## 汚染水処理対策委員会のとりまとめ結果について

平成 25 年 6 月 5 日  
原子力規制庁

汚染水処理対策委員会の報告書に対する見解について

平成25年5月30日  
原子力規制庁

## 地下水流入抑制対策の実施スケジュールと効果

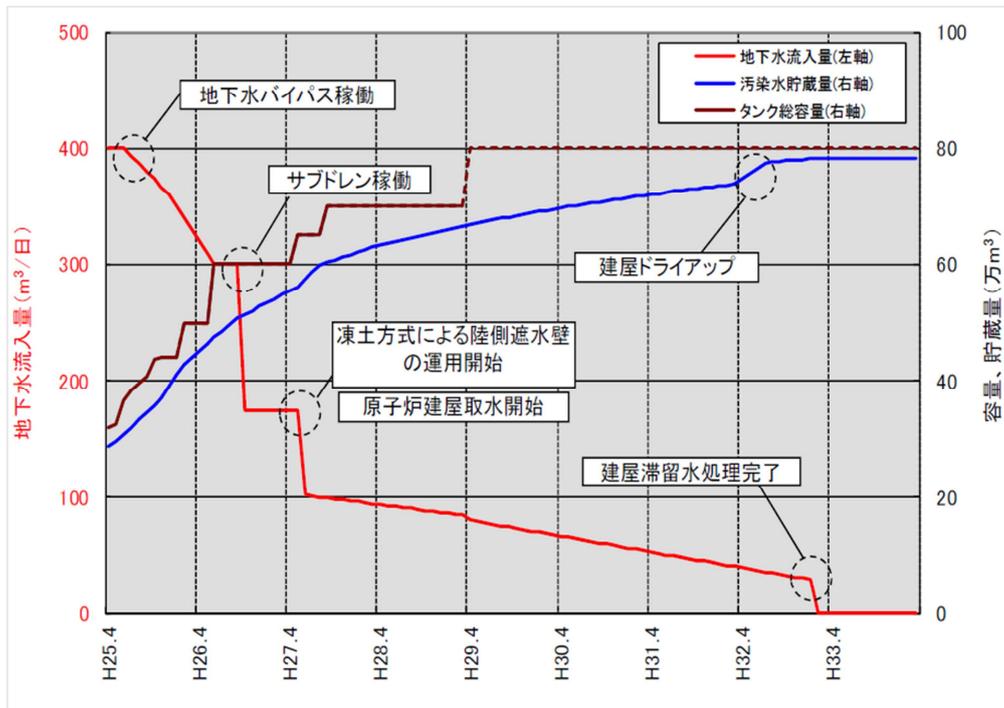
1. 原子炉建屋等へ流入する地下水の抑制対策については、処理水の貯蔵容量を増やし続けるのではなく、汚染水の総量を増加させないことが必要であり、具体的な期限を定めて計画的に対応することが必要である。  
特に、地下水の抑制対策においてはサブドレンによる水位管理が前提となっていることから、サブドレンから汲み上げた地下水の取扱いについて明確にし、その実現に向けた取組が必要である。
2. 高濃度汚染水が滞留する海側トレンチからの漏えいについては、そのリスクの高さから対応を先送りすることはできないことから、今回示されたスケジュールの前倒しも含め、早急に防止対策が実施される必要がある。
3. そのためには、本年12月までに施工計画等が策定されることとなっているが、詳細な技術的検討を十分に加え、実行可能なものとして策定し、早期に具体化することが必要である。
4. 施工計画等で具体化する対策は、特定原子力施設として指定された東京電力福島第一原子力発電所の実施計画に反映されて申請がなされることとなるが、原子力規制委員会として対策に係る安全性等についての的確に評価・確認していくこととする。
5. 今般のとりまとめは地下水の流入抑制対策を中心になされたところであるが、滞留する汚染水の総量を増加させない観点からは、多核種除去設備（ALPS）の処理済水の取扱いも含め、汚染水の処理、貯蔵などについて十分に検討し、対応することが必要である。
